Hグループ [1/2] 場所を特定できる意見

H グループ [2/2] 場所を特定できない意見

J グループ [1/2] 場所を特定できる意見

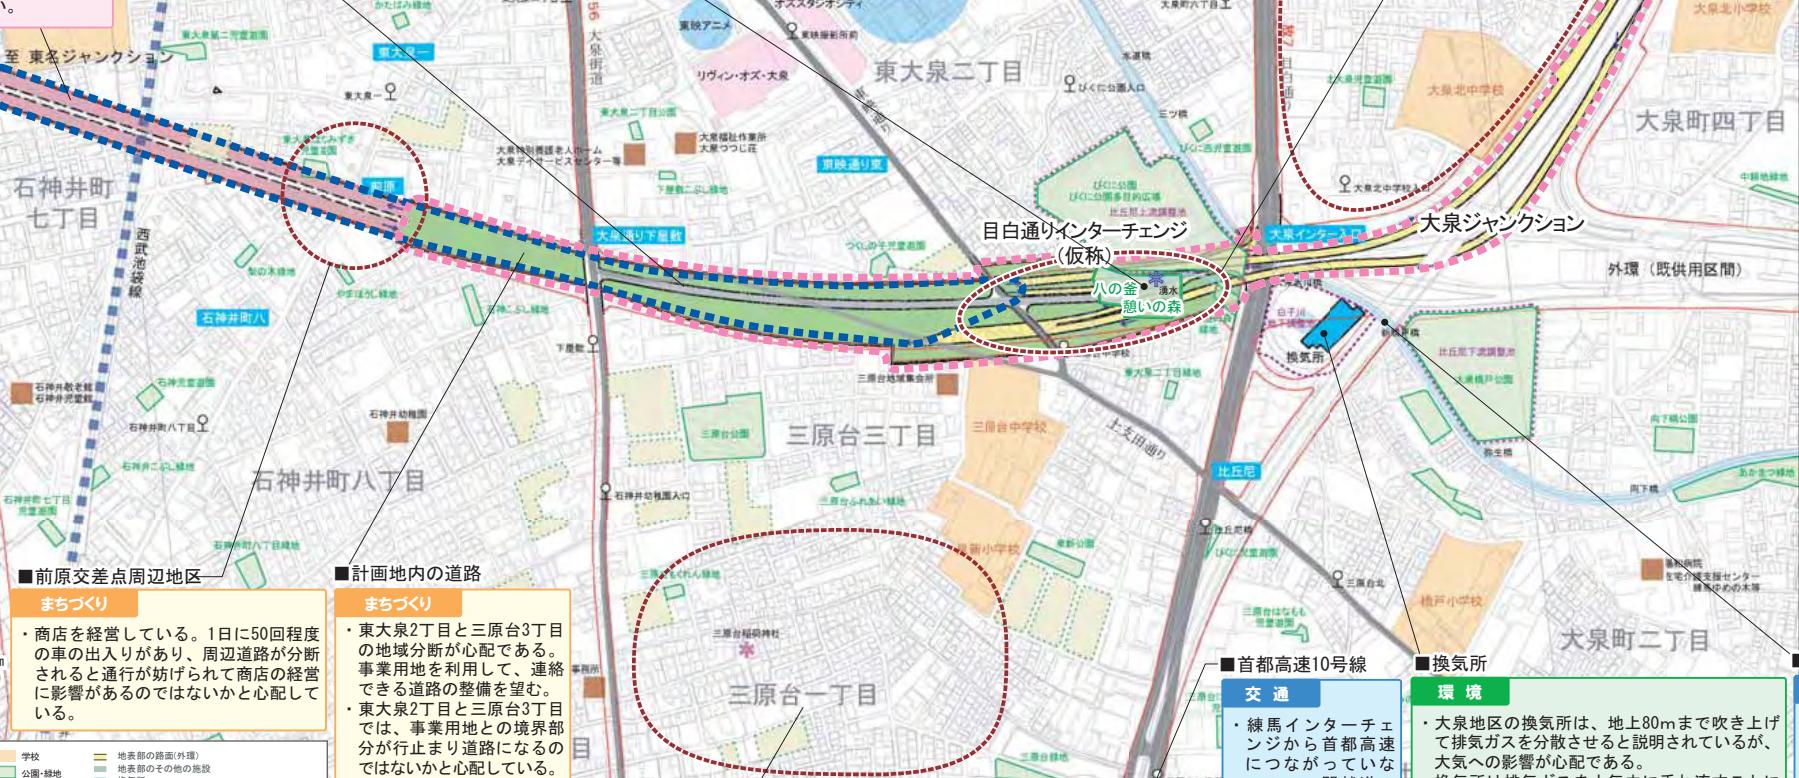
- ・自宅兼店舗の建物の一部が事業用地に含まれる計画になっている。前面道路は全て事業用地に含まれている。工事が始まると建物への出入りが出来なくなり、商売にも影響が出るのではないかと不安である。
- ・事業用地に係る地権者は自分の土地や家屋はどうなるのかを心配している。事業化前の今段階から、地権者に対して測量や用地買収の時期、工事日程などの説明会を始めておかないと、将来的に揉めることになるのではないかと心配している。

- ・トンネル内で事故が起こった時の避難路が確保されているか心配である。現案の地上部まで徒步で避難するには距離が長いので、大深度にあたる箇所にも地上への避難路を作り、あわせて換気所も設置して欲しい。

- ・外環道の整備に反対ということではないが、自然の持つ機能を保全してほしい。
- ・八の金の湧水が無くなるのではないかと心配している。外環道の整備後もその湧水を維持して欲しい。例えば、湧水から小川を引くことを望む。
- ・外環整備に伴い、八の金の水脈が枯れてしまうのではないかと懸念している。湧水が残るのであれば、比丘尼公園に蓋掛けして、その上部に八の金の持つ湧水や自然林を移動して欲しい。

- ・外環道が開通すると、大泉街道の交通混雑や歩行者の安全性が悪化するのではないかと懸念している。大泉街道などの周辺道路の整備も必要だ。

- ・目白通りは現在でも交通量が多く、外環道が整備されるとますます交通が混雑するのではないかと懸念している。
- ・目白通りがさらに混雑するのではないかと心配している。混雑緩和のために、北園交差点から西の早期延伸を望む。

- ・工事期間が長期にわたるため、トラックの出入や大型重機の搬入などで、目白通りの混雑が激しくなるのではないかと心配している。

- ・大泉町5丁目では、有志が大気汚染の定点観測を続けているが、外環道の整備により大気への影響を心配している。

- ・外環道が開通すると、目白通りに高速道路への出入り口が2箇所新設されることにより、さらに渋滞するのではないかと心配している。

- ・インターインテグレーティングの新設箇所は、現在の三叉路から十字の交差点になり、通りの横断が不便になるのではないかと心配している。特に目白通りの横断が円滑になるように地下道などの整備を望む。

- ・生活水を地下水でまかなくており、地下水が涸れると生活できなくなるので心配である。

- ・練馬インターチェンジから首都高速につながっていないので、関越道の利用者が大泉地区の一般道路に下りることになり、交通が混雑している。首都高速10号線の早期開通を望む。

- ・大泉地区的換気所は、地上80mまで吹き上げて排気ガスを分散させると説明されているが、大気への影響が心配である。
- ・換気所は排気ガスを大気中に垂れ流すことになるのではないかと心配している。換気所における高性能な除去施設の開発・設置を望む。
- ・換気所周辺が環境や景観を配慮しない無機質な構造物になるのではないかと心配している。例えば、低いところに植栽を施すなどの工夫を望む。

- ・新橋戸橋の通りは、車の抜け道に利用する人が多く、目白通りが混雑するとさらに交通量が増える。外環整備後に目白通りが混雑して抜け道の交通量が増えるのではないかと心配している。
